Projekt „Budowa przedszkola i sali gimnastycznej w systemie budownictwa o znacznie podwyższonych parametrach energetycznych” współfinansowany ze środków RPO WŁ 2014-2020.

Dobroń, 25.05.2017 r.

dot. postępowania o udzielenie zamówienia publicznego na roboty budowlane - „Budowa przedszkola i sali gimnastycznej w systemie budownictwa o znacznie podwyższonych parametrach energetycznych”; Znak sprawy: 271.2.2017

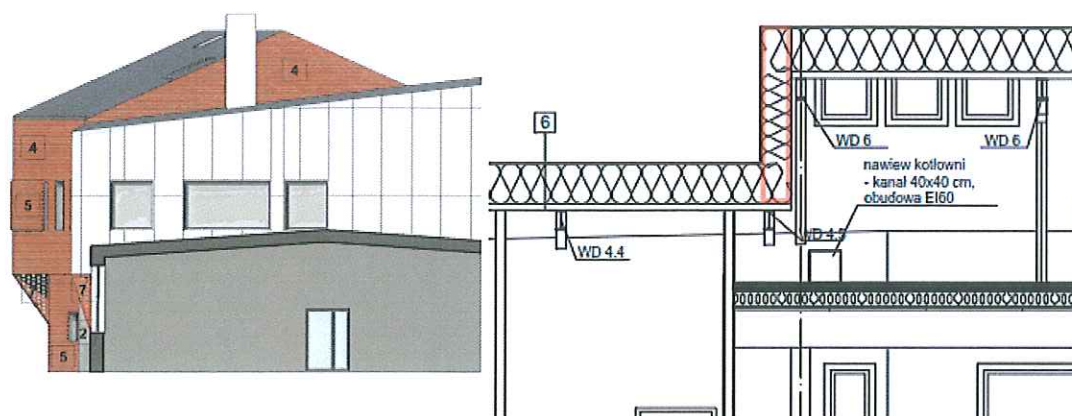
3. Proszę o potwierdzenie, że ściana szczytowa widoczna rysunku, wzdłuż osi 4 (przy kominie), powstała w miejscu uskoku między połaciami dachu - ma zostać wykończona ociepleniem z płytkami klinkierowymi. Proszę o udostępnienie detalu mocowania styropianu w tym miejscu do konstrukcji stalowej dachu.

Odpowiedź Zamawiającego: Ściany przedstawione na powyższym rysunku należy wykonać wg detalu nr 15, który nie przewiduje zastosowania we wskazanym miejscu płyt styropianowo-klinkierowych.
